III/10165 Úvaly, průtah (ulice 5.května)

Vodovodní řád

Číslo ZBV:

Změnový list

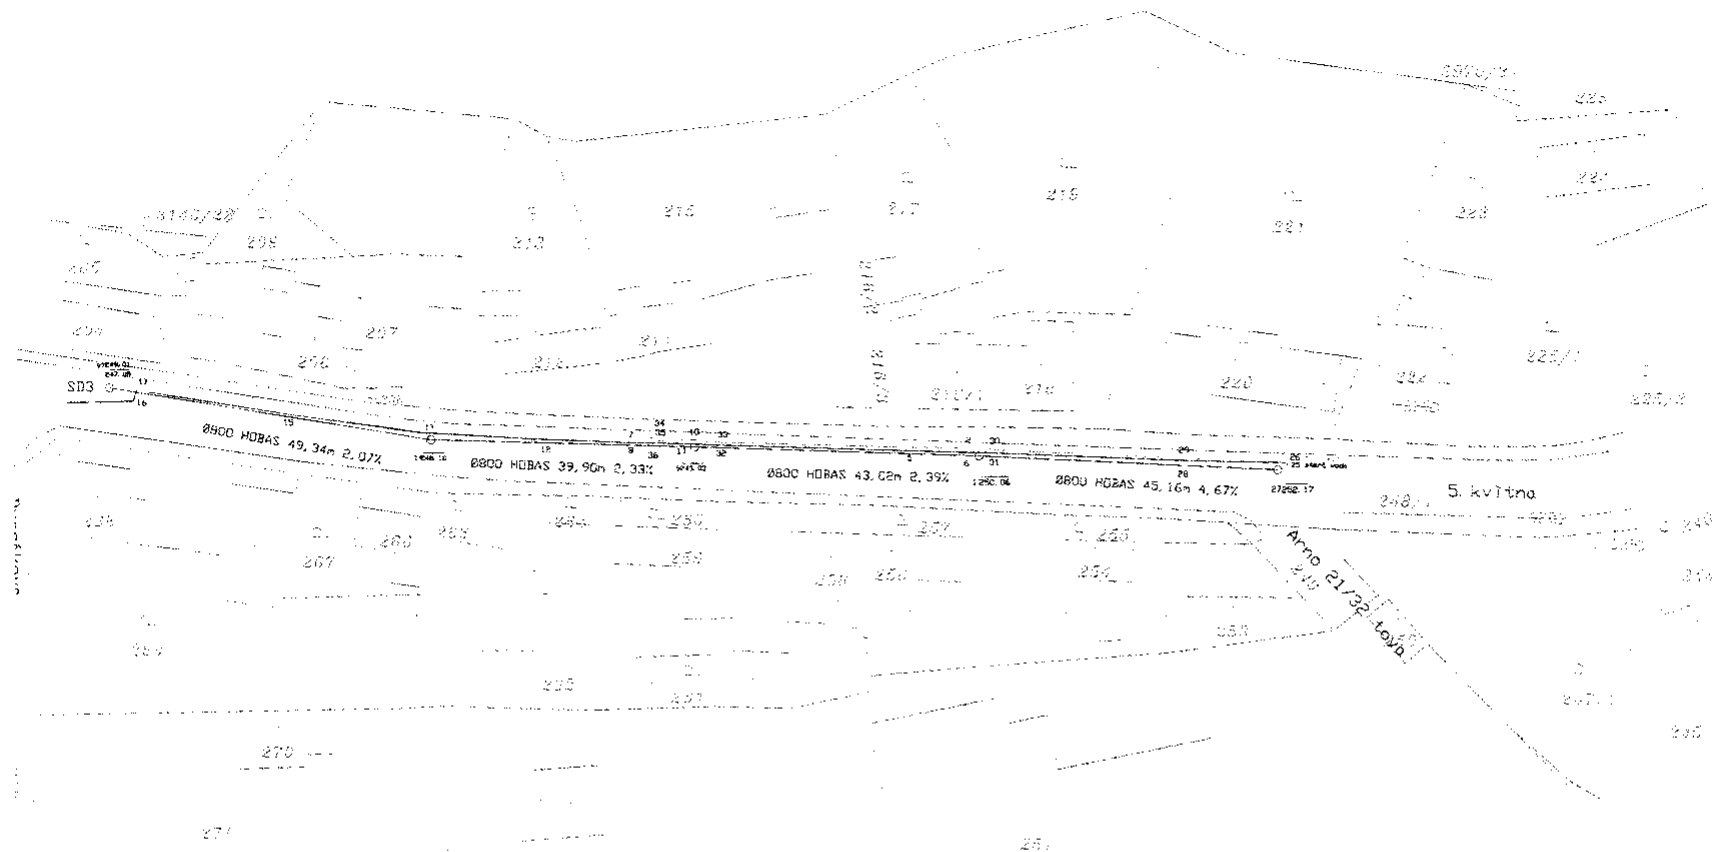
Změna č.2 řeší:

- bypass vodovodu
- prodloužení vodovodního řadu

Zdůvodnění změny č.2.

Na začátku stavebních prací došlo k vytyčení skutečných tras inženýrských sítí na stavbě,III/10165 Úvaly, průtah (ulice 5.května) a následně byla poloha ověřena pomocí kopaných sond.

Bylo zjištěno, že v úseku km 0,019 – 0,200 nebyl vodovod v podkladech zcela přesně zakreslen.

Byl prověřen stav a poloha vodovodního řadu PVC d110 za účasti provozovatele TS města Úvaly, p.o. Při prověření bylo zjištěno že vodovodní řad brání svou polohou realizaci dešťové kanalizace a to v úseku 0,019 až 0,2km. Vodovodní řad je ve špatném technickém stavu. Tento stav brání řádnému provedení výkopových a hutnicích prací na dešťové kanalizaci DN800. Oprava vodovodního řadu je s ohledem na budoucí záruční doby nových povrchů jednoznačným ekonomickým přínosem. Opravovaný vodovodní řad bude prodloužen oproti původní projektované délce o 54m. Pro potřeby zásobování obyvatel vodou po dobu stavby nového vodovodního řadu byl navržen provizorní bypass celky cca 220m viz. zápis z mimořádného kontrolního dne konaném 29.3.2019 a dále zápis z kontrolního dne č.2 konaném 8.4.2019

Tato změna vznikla z nepřesných podkladů o trase vodovodu. Skutečná poloha (a stav) vodovodu byla zjištěna v průběhu provádění stavby.

Autorský dozor souhlasí s realizací ZBV č.1 až ZBV č.3.
